改善箇所説明図

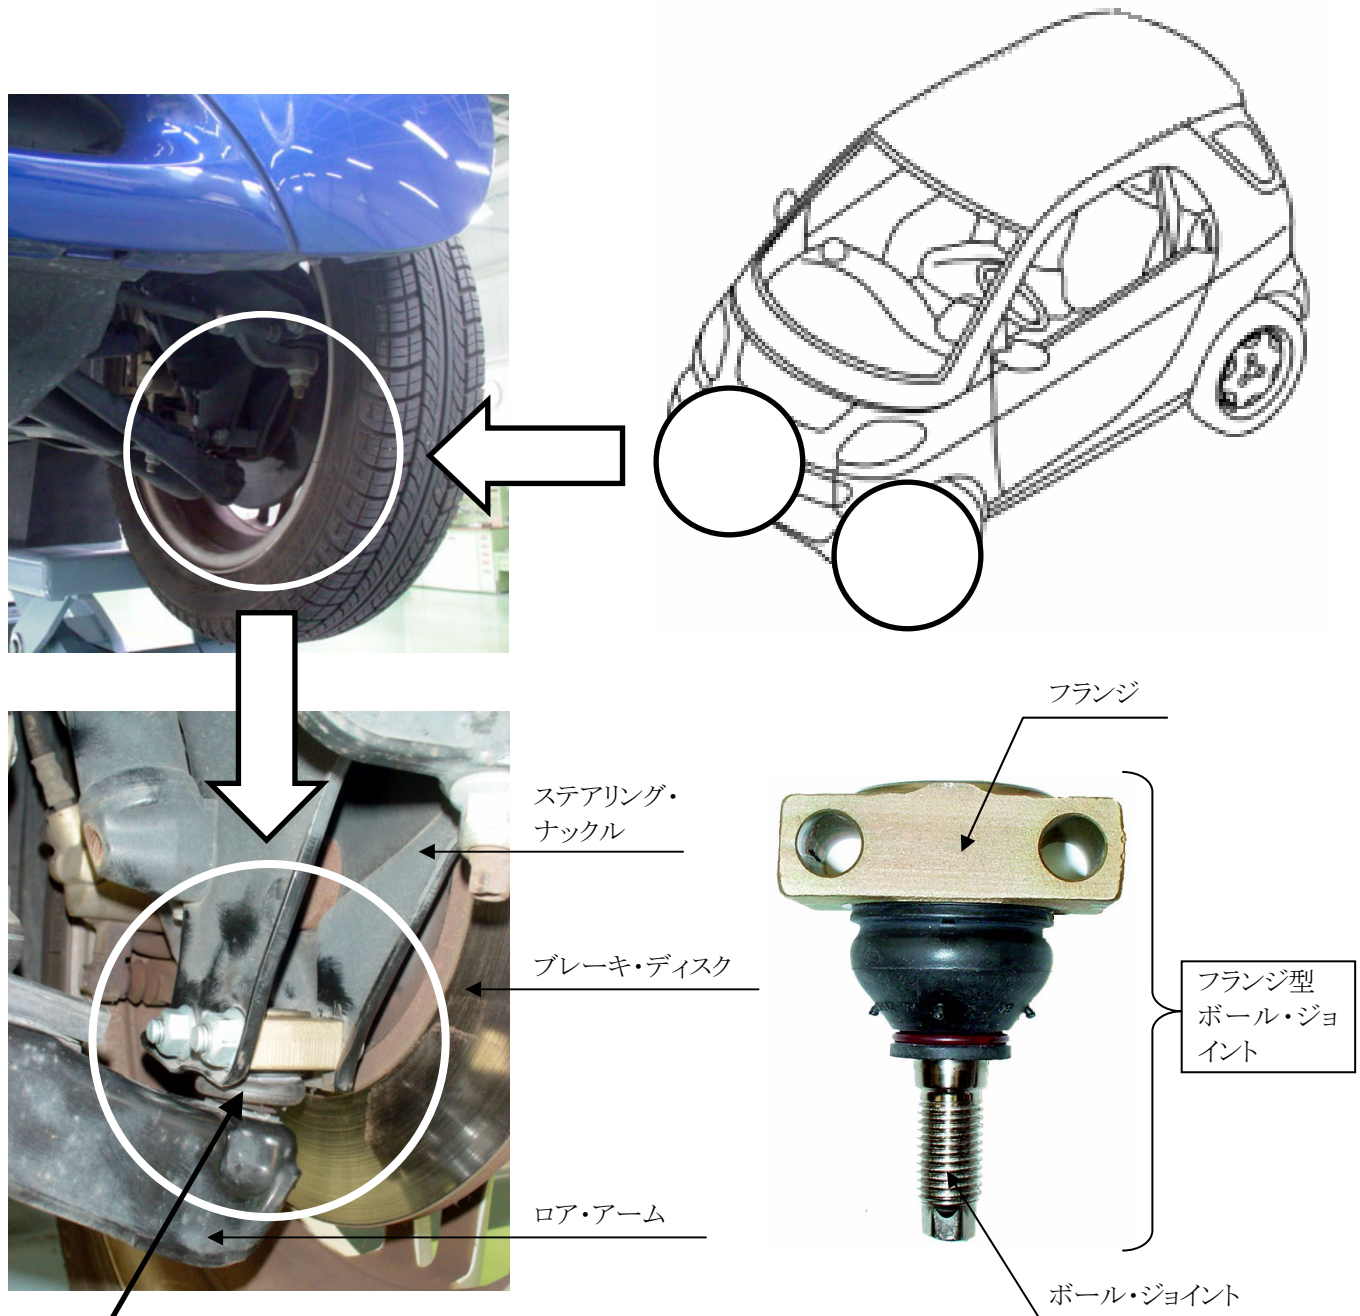
基準不適合発生箇所

前輪ロア・アームのフランジ型ボール・ジョイントの気密性が不十分なものがあるため、ボール・ジョイント内に水が浸入しグリスが流出して潤滑不足となり、結合部に錆が発生することがある。そのため、そのままの状態で使用を続けると、結合部が異常に摩耗し、最悪の場合、ボール・ジョイントが脱落して走行不能となるおそれがある。

全車両、当該フランジ型ボール・ジョイントを対策品と交換する。

識別 : 左前輪のフランジ型ボール・ジョイントのフランジ部に黄色ペイントを塗布する。
